Município de Capanema – PR  
Departamento de Engenharia

**PARECER TÉCNICO Nº 16/2019**

Com relação ao contrato administrativo nº 154/2016 cujo objeto **EXECUÇÃO ASFÁLTICA SOB SUB BASE DE RACHÃO E BASE DE BRITA GRADUADA E RECAPEAMENTO ASFÁLTICO SOBRE CALÇAMENTO NO TRECHO COMPREENDIDO ENTRE O TREVO DA BR-163 ATÉ A COMUNIDADE DO ALTO FARADAY EM CAPANEMA -PR**, oriundo da tomada de preço nº 12/2016 no que tange ao despacho emanado pela Comissão Permanente de Licitações Folha nº 1635, na qual nos solicita uma análise final a respeito do ofício nº 27/2019 datado de 28 de agosto de 2018 proveniente da Ecopavi Construtora de obras Eireli folhas nº 01631 a 01633 com o título PROPOSTA PARA GLOSA EM RAZÃO DE SUPOSTA PARTE DE CAMADA NÃO EXECUTADA segue o seguinte.

Seção Transversal Tipo Trecho Urbano tirado da prancha 08-10 folha nº 014 do PA

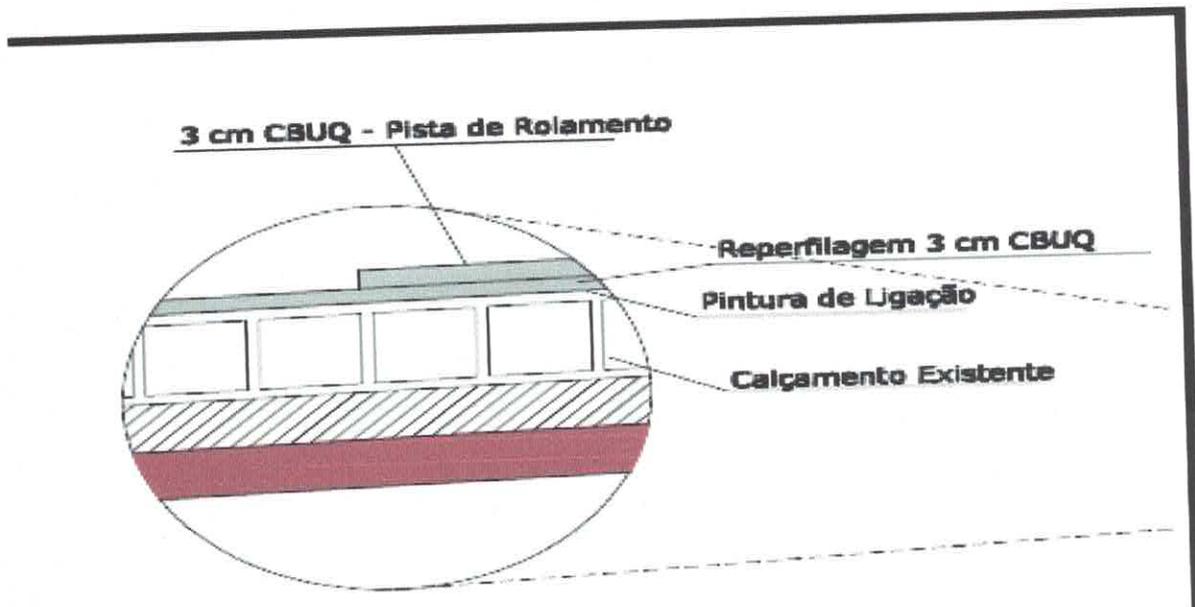
1º Sondagem

Nº Corpo de Prova	Medidas			Média cm
	1	2	3	
F1	5,20	5,40	6,30	5,63
F2	4,30	4,10	3,10	3,83
F3	6,20	6,00	4,70	5,63
F4	6,50	5,90	6,10	6,17
F5	4,10	5,00	5,50	4,87
<b>MEDIA GERAL DA ESPESSURA</b>				<b>5,23</b>

Espessura total de 6,00 cm .

Como parâmetro na mesma norma o item 7.3 a) Será medida a espessura por ocasião da extração dos corpos de prova na pista, ou pelo nivelamento, do eixo e dos bordos, antes e depois do espalhamento e compressão da mistura. Admite-se a variação de + ou - 5,00% em relação as espessuras do projeto.

Os dados da sondagem para determinar a espessura média deu como resultado 5,23 cm

Espessura Projeto = 6,00 cm

Limite de 5% = 5,70 cm

Espessura encontrada = 5,23 cm

Diferença de 0,47 cm abaixo do limite de tolerância estipulado pela norma, sendo assim **não aceitável**.
